改善箇所説明図

基準不適合発生箇所

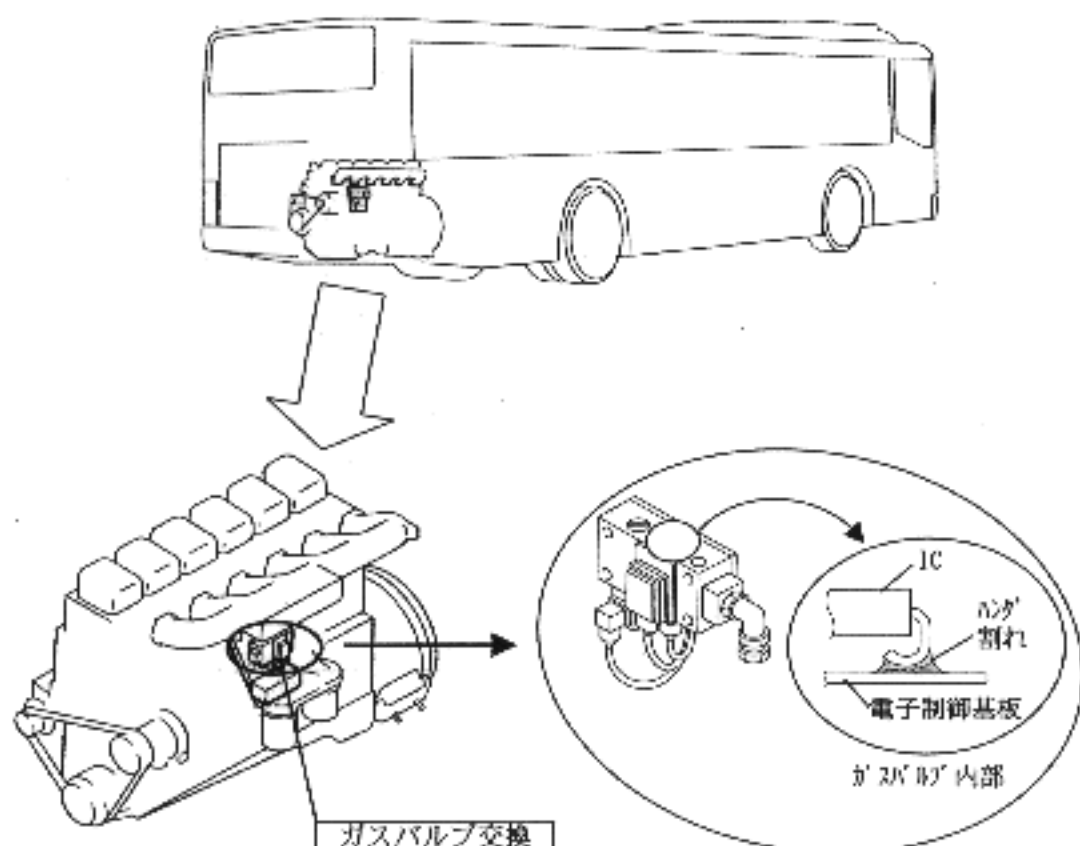
圧縮天然ガス車（CNG車）において、燃料ガスの流量を制御しているガスバルブの電子制御基板にはんだ付けの不良のものがあるため、そのままの状態で使用を続けると、当該部が割れ原動機が不調となり、最悪の場合、原動機が停止し、再始動できなくなるおそれがある。
